Concept verslag projectteam kavel 4B1 Sluisbuurt

Aanwezig	5.1, 2, e, e 5.1, 2, e 5.1, 2, e 5.1, 2, e 5.1, 2, 5.1, 5.1, 2, e 5.1, 2, e 5.1, 2, e
Afwezig	5.1, 2, e 5.1, 2, e 5.1, 2, e 5.1, 5.1, 2, e 5.1, 2, e 5.1, 2, e
Vergadering	Maandag 24 april 2023 15:00-16:00 uur Stockholm, WPP 8

2e verdieping

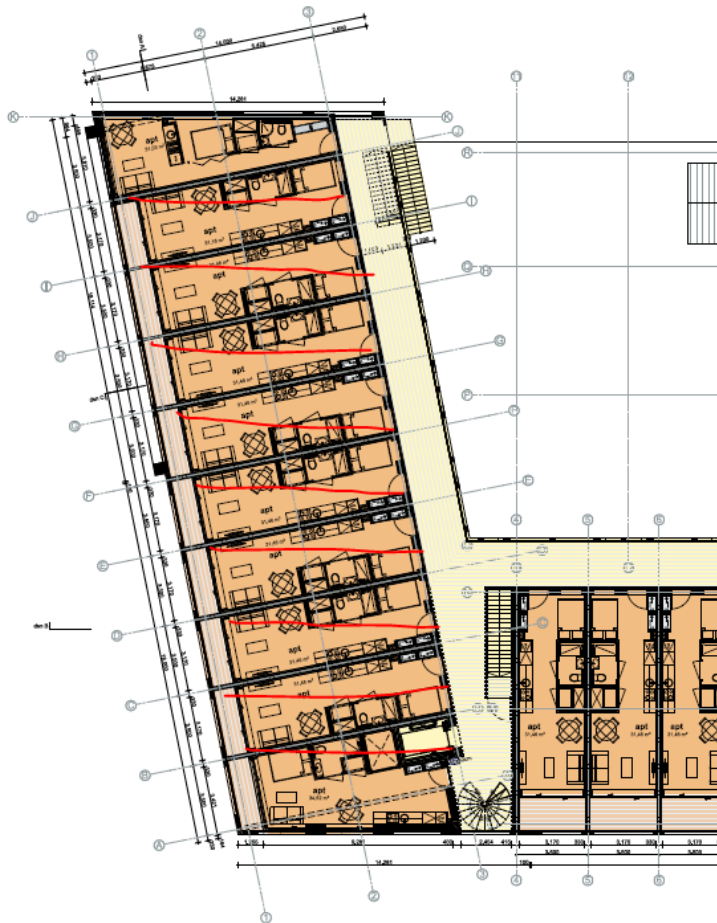
- Ontwikkelaar gaat onderzoeken hoe de units uitgewerkt gaan worden. In huidige ontwerp zijn de hoeken lastig uit te werken. Daarom willen ze intern de muren een paar graden meedraaien zodat alle woningen even groot zijn en prefab ontwikkeld kunnen worden. Zie in rood hoe ze de muren er dan ongeveer uit gaan zien.
